Změnový list č. 7

Stavba: STAVEBNÍ ÚPRAVY A ZMĚNA UŽÍVÁNÍ ČÁSTI OBJEKTU KOMENSKÉHO
759, SOKOLOV

OPRAVA PODLAHY V M.Č. 1.17 A 1.16

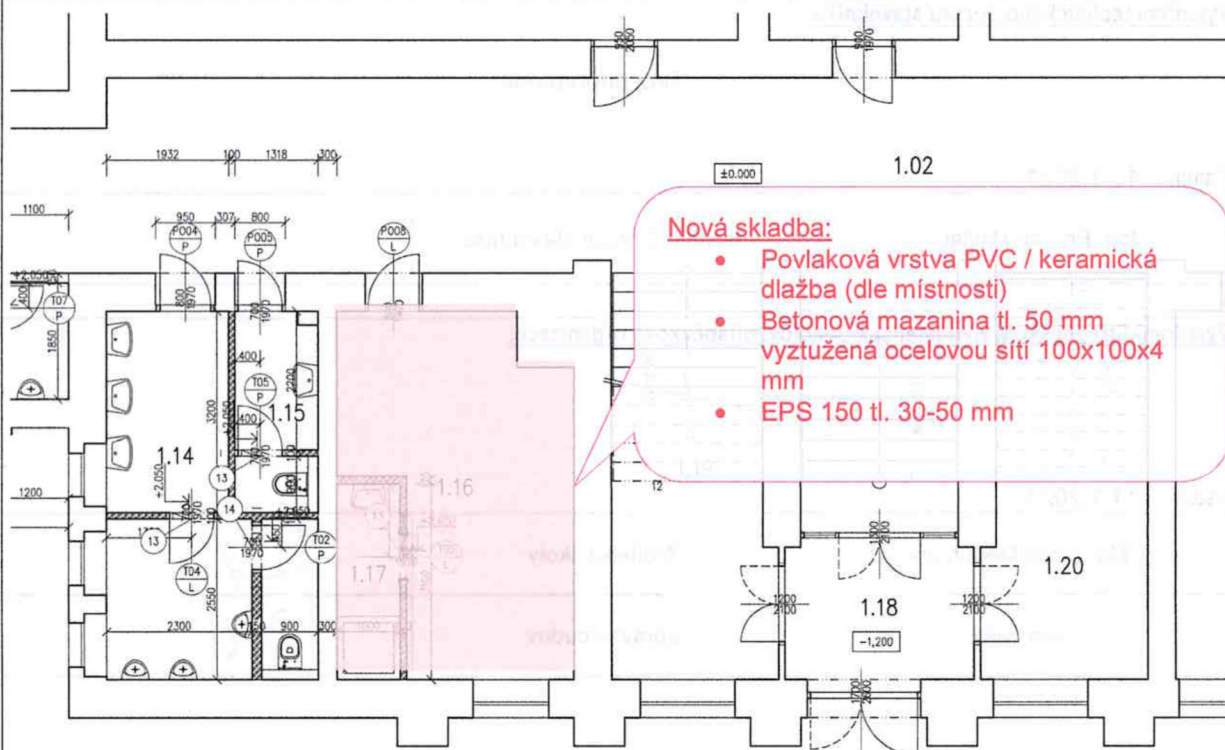
Po odkrytí stávajících krytin v m.č. 1.17 a 1.16 bylo zjištěno, že stávající podlaha je provedena dřevěná (prkenná) a vykazuje značný průhyb pod zatížením.

Po provedení sondy bylo zjištěno, že stávající podlaha je nekvalitní a několikrát byla vyspravovaná. Pro finální úpravu (PVC povlaková krytina / keramická dlažba) je nevhodná. Projektantem navrženo vybourat kompletně podlahové vrstvy až na nosnou železobetonovou stropní desku a realizovat novou skladbu v ploše obou místností 1.17 a 1.16.

Stávající podlaha je pro finální úpravu (PVC povlaková krytina / keramická dlažba) nevhodná.

Nová skladba:

- Povlaková vrstva PVC / keramická dlažba (dle místnosti)
- Betonová mazanina tl. 50 mm vyztužená ocelovou sítí 100x100x4 mm
- EPS 150 tl. 30-50 mm
